INA INFORMAZIONE TECNICA

Differenze visive

Il braccio tenditore 534 0610 10 sostituisce il numero articolo 534 0241 10

Figura 1: versione precedente

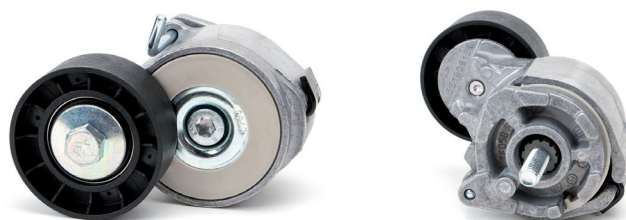
In base al continuo sviluppo dei nostri prodotti il braccio tenditore del gruppo secondario è stato ottimizzato per i codici motore sopra elencati. Pertanto, il precedente braccio tenditore 534 0241 10 viene sostituito con il numero articolo 534 0610 10.

Le figure mostrano le differenze visive della versione precedente e della nuova versione.

Le due versioni si differenziano esclusivamente per l'aspetto esterno, soddisfano le specifiche tecniche e possono essere impiegate senza restrizioni.
